改善箇所説明図

不具合の内容

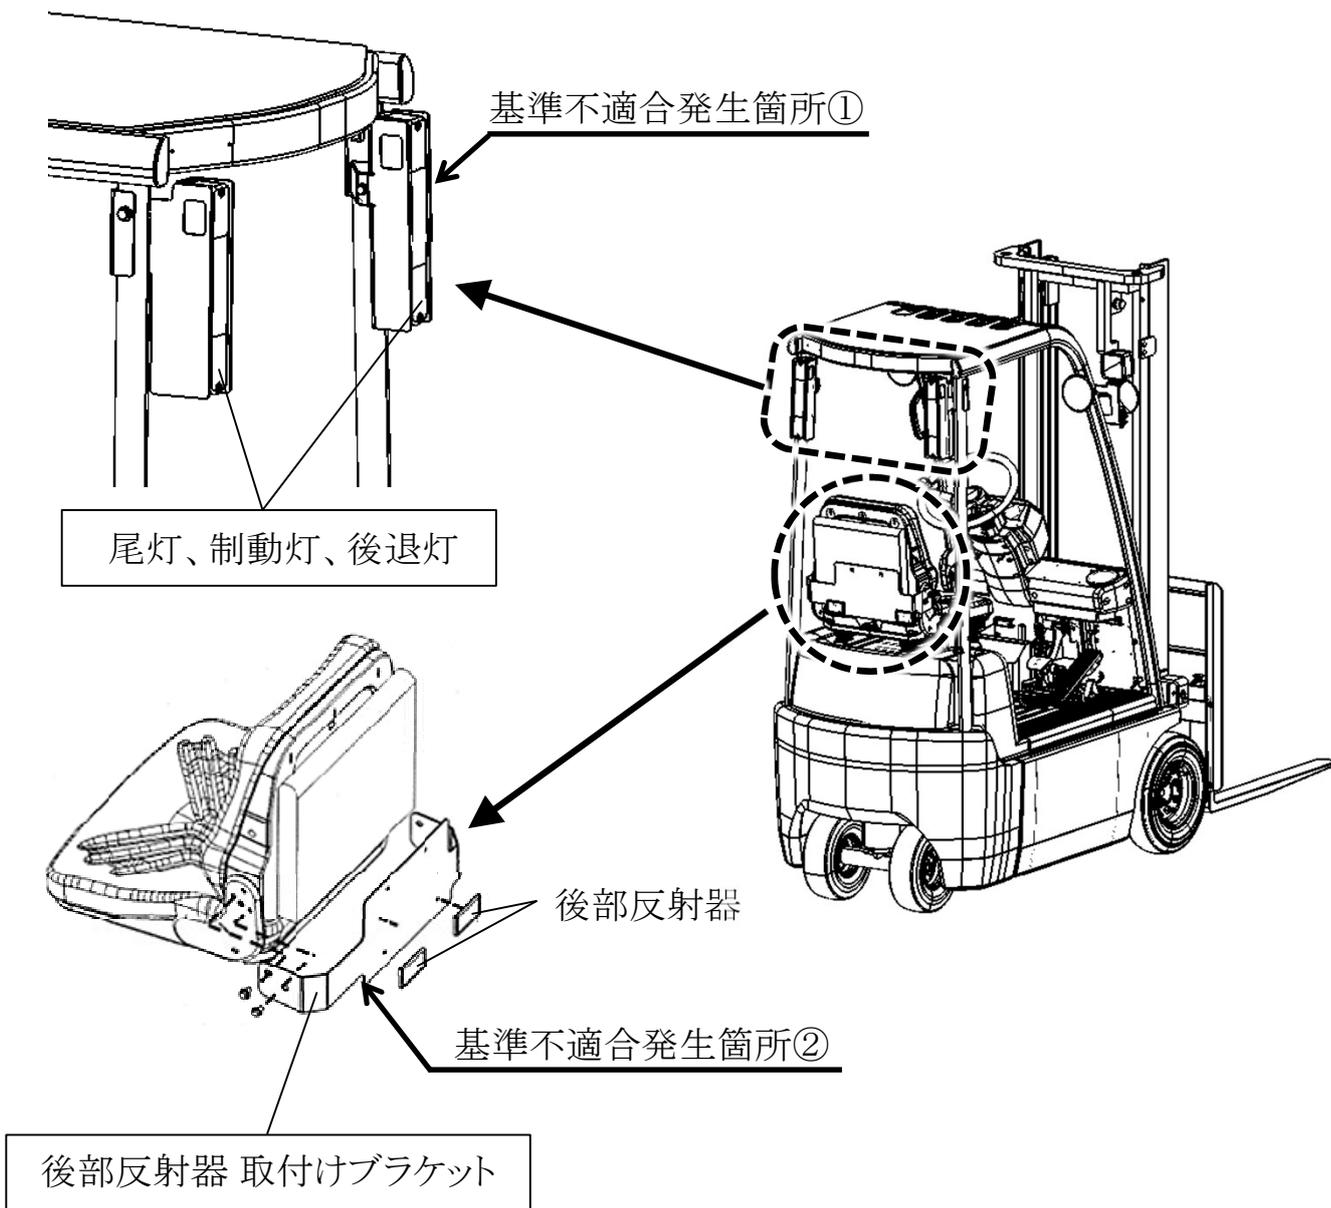
小型特殊自動車のフォークリフトにおいて、
①尾灯、制動灯および後退灯の設計指示が不適切なため、全高2.0mを超える車両に尾灯、制動灯および後退灯を備えていないものがある。そのため、保安基準に適合しないおそれがある。
②後部反射器の設計検討が不十分なため、車両最外側から後部反射器の最外縁までの距離が400mmを超えるものがある。そのため、保安基準に適合しないおそれがある。

- ①全高2.0mを超える車両に、尾灯、制動灯、後退灯を備える。
- ②全車両、後部反射器の取付けブラケットを対策品に交換する。

フロントプロテクターの前面にNo. 5779のステッカーを貼付する。
